DOSSIER DE DEMANDE D'AUTORISATION
ENVIRONNEMENTALE

**Construction d'un crématorium
animalier à Aléria (2B)**

**Réponse écrite à l'avis de la MRAe du
21/08/2026**

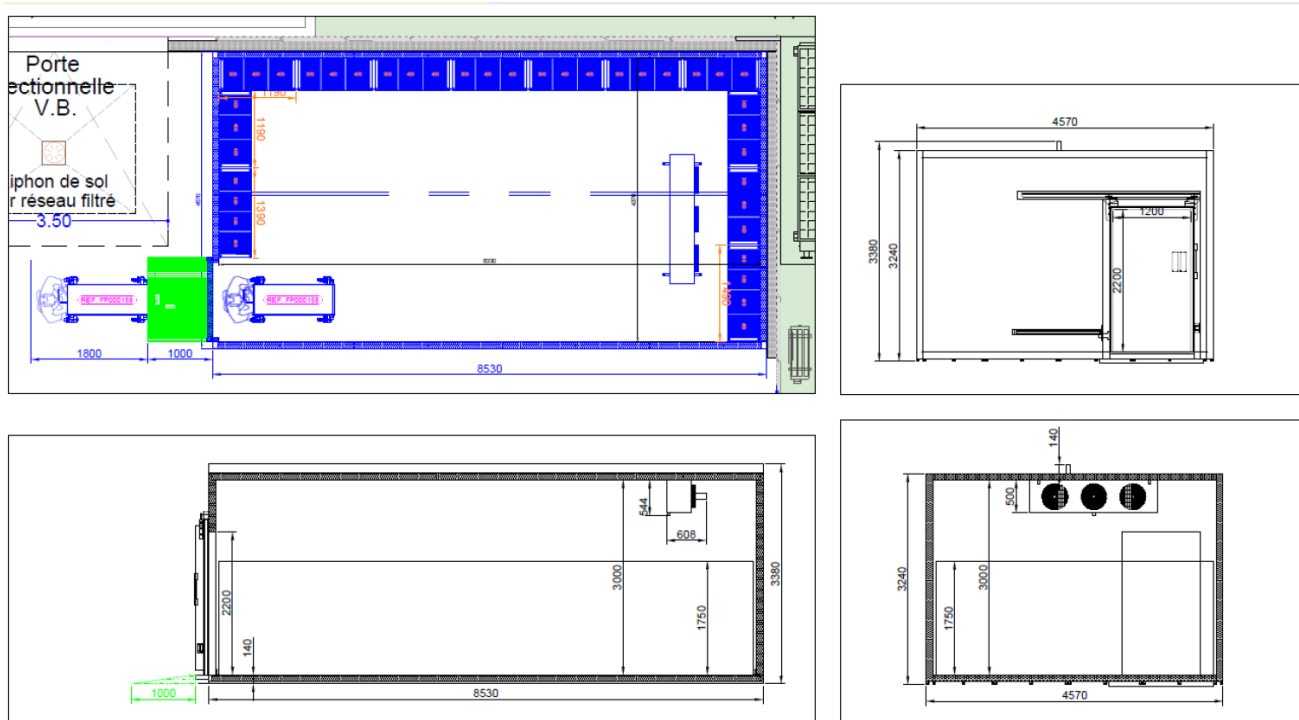
La MRAe recommande de compléter le dossier avec une description détaillée des installations produisant le froid sur le site.

À ce stade, les éléments techniques concernant la chambre à froid négatif sont les suivants :

- Dimensions int. (L x l x H) : 8,33 x 4,37 x 3,00 m (soit 36,4 m² au sol et un volume de 109 m³)
- Température : entre -15°C et -25°C
- Surveillance de la température :
 - Alarme de défaut, avec notification par email ou SMS
 - Enregistreur, y compris archivage sur 1 an minimum

- Isolation : panneaux performants de 100 mm (coefficient U : 0,23 W/m².K) sans CFC et HCFC (mousse de polyuréthane), résistant au feu (M1)
- Le fluide frigorigène utilisé est le R452A, dont le GWP (Global Warming Potential – en français PRG, Potentiel de Réchauffement Global) est de 2140. Ce fluide est conforme à la réglementation européenne applicable à une installation frigorifique split ;
- Quantité de gaz R452A du groupe extérieur : 10 kg
- Groupe froid à l'extérieur ;
- Porte coulissante permettant le passage d'un gerbeur, avec rampe anti-dérapante.

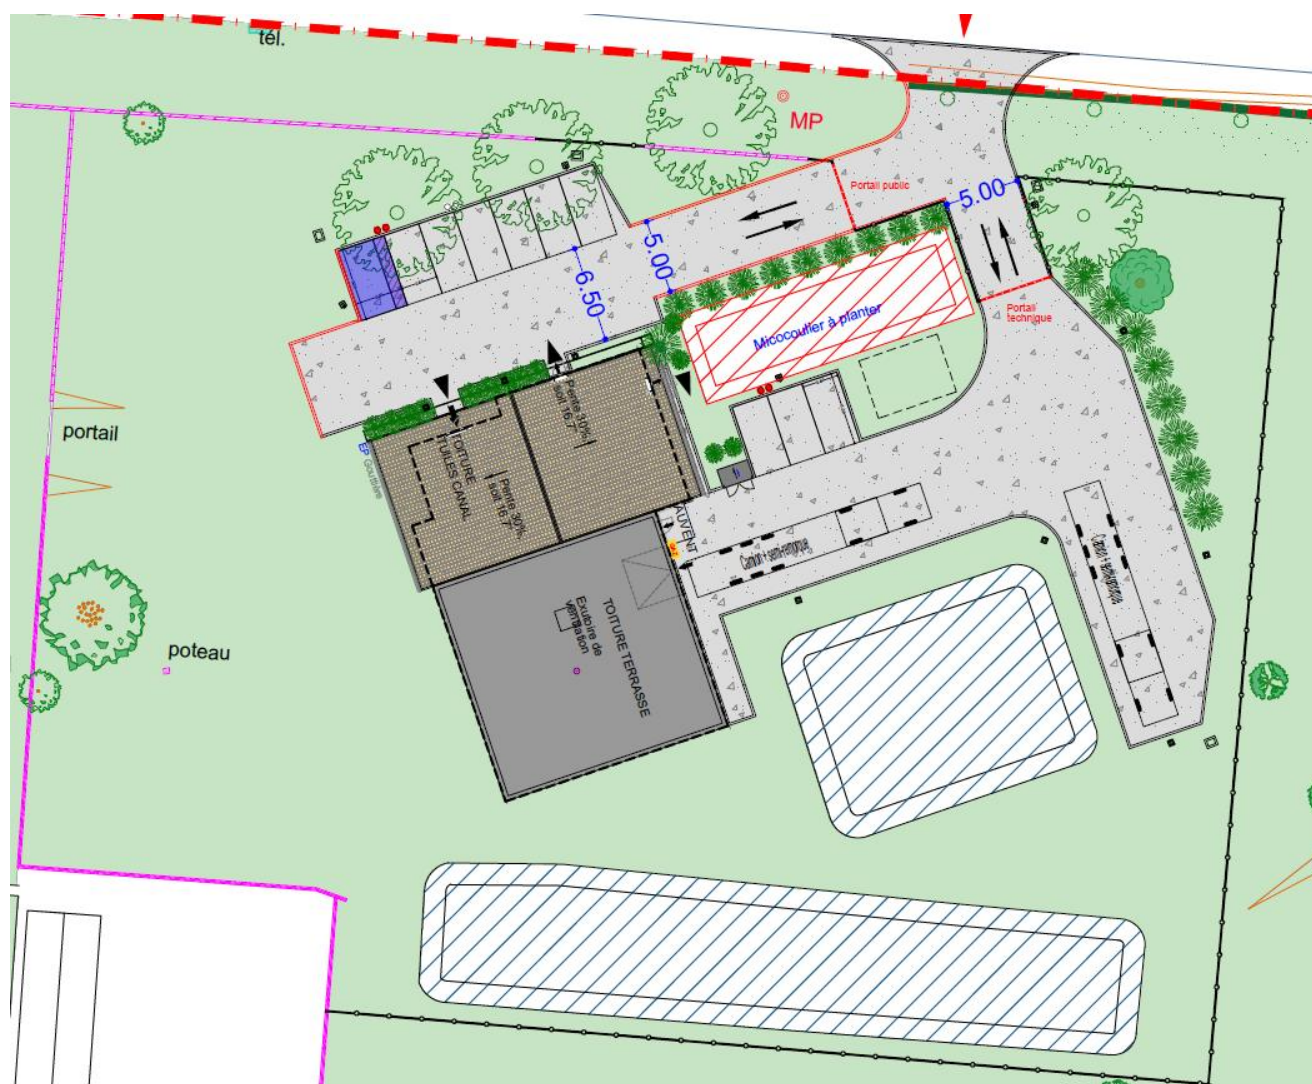
Afin de répondre aux dispositions de l'article R.122-5 du code de l'environnement, la MRAe recommande de compléter l'étude d'impact du projet en présentant les solutions de substitution qui ont été envisagées, une description des impacts cumulés avec les autres projets approuvés ou existants, ainsi qu'une description des incidences du projet sur le climat et de sa vulnérabilité au changement climatique. En outre, elle recommande de joindre au dossier l'évaluation des incidences Natura 2000 prévue à l'article R.414-23 du code de l'environnement.

En termes d'aménagement, il a été envisagé de réaliser 2 accès distincts pour les familles et pour la zone technique afin de séparer totalement les flux : ce plan est d'ailleurs présenté dans le dossier d'autorisation. Mais cette solution n'a pas été acceptée dans le cadre du permis de construire : il est demandé un unique accès sur la route départementale. Le plan de masse est ainsi modifié :
